改善箇所説明図

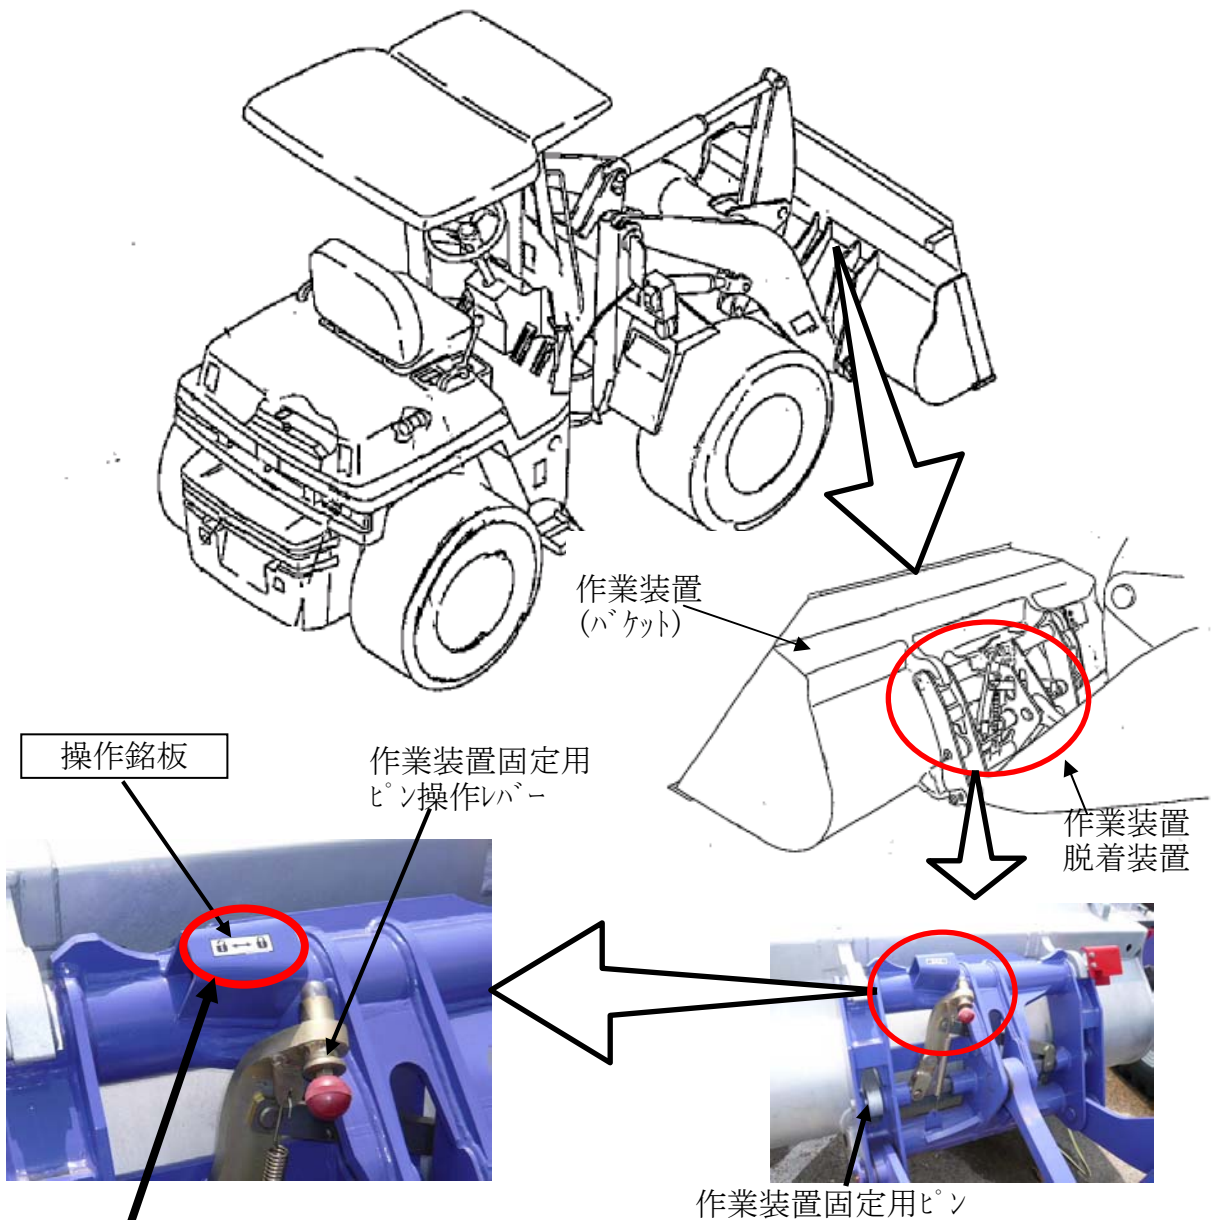
作業装置固定用ピン操作レバーの操作位置を表示する操作銘板において異品が貼付されたため、表示の施錠位置にしても実際には解除になっている場合がある。そのため、そのままの状態で使用すると、最悪の場合、作業装置が脱落し走行に支障をきたすおそれがある。

全車両、貼り付けられている操作銘板を点検し、異品であれば正規品に貼り替える。

正規品であることが目視で識別可能。
